## Dodatečné informace k veřejné zakázce č. 1

**Název veřejné zakázky:** Dodávka vozidel Pick-Up  
Limit veřejné zakázky: Zjednodušené podlimitní řízení  
Druh veřejné zakázky: Veřejná zakázka na dodávky  
Datum zahájení ZŘ: 29.6.2017  
Lhůta pro podání nabídek: 20.7.2017, 10.00 hod.

Foto č. 3

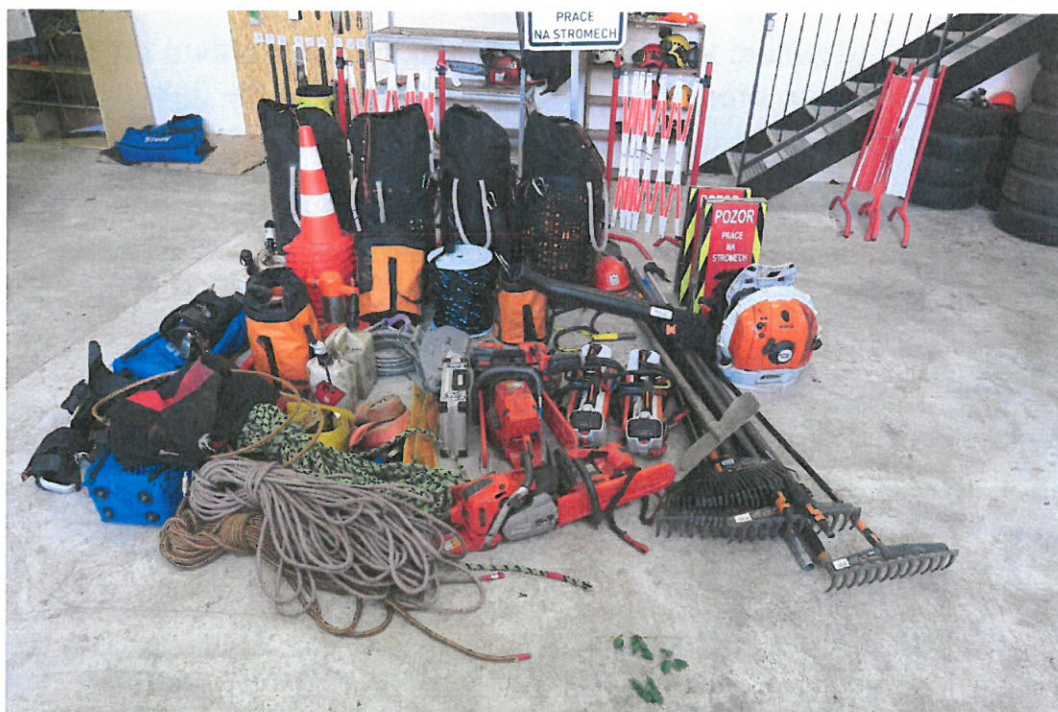
Až na rozměry nástavby a výsuvné plato, nosiče materiálu a parkovací kamery mi nejsou ostatní požadavky jasné. Potřebuji osvětlit o jaký typ nástavby máte zájem ( s okny, bez oken ), co myslíte roletovým systémem zleva, zprava? Co myslíte zadním otvíracím systémem výklopný v maximálním provedení? Horní světlo na odklonění dopravy? Horní úložná kapsa? A naviják chcete do zavazadlového prostoru?

1. Zadavatel požaduje nástavbu bez oken. Po stranách (pravé i levé) by měly být rolety/žaluzie, hliníkové zamykatelné pro přístup k materiálu z boku, viz příloha č. 4 zadávací dokumentace nákres vozidla (pro část 2). Pro lepší ilustraci přiložen obrázek č. 3.
2. Zadním otvíracím systémem výklopným v maximálním provedení zadavatel požaduje otevírání v max provedení, tedy v celé zadní ploše (jako např. u dodávky).
3. Světlo na odklonění dopravy - opět viz ilustrační obrázek č. 3. Jde o pás LED světel při horním okraji. Když je světlo aktivováno, přeblikává zprava doleva či naopak.
4. Horní úložná kapsa viz odpověď na dotaz č. 1 bod 7.
5. Elektrický naviják viz odpověď na dotaz č. 1 bod 10.
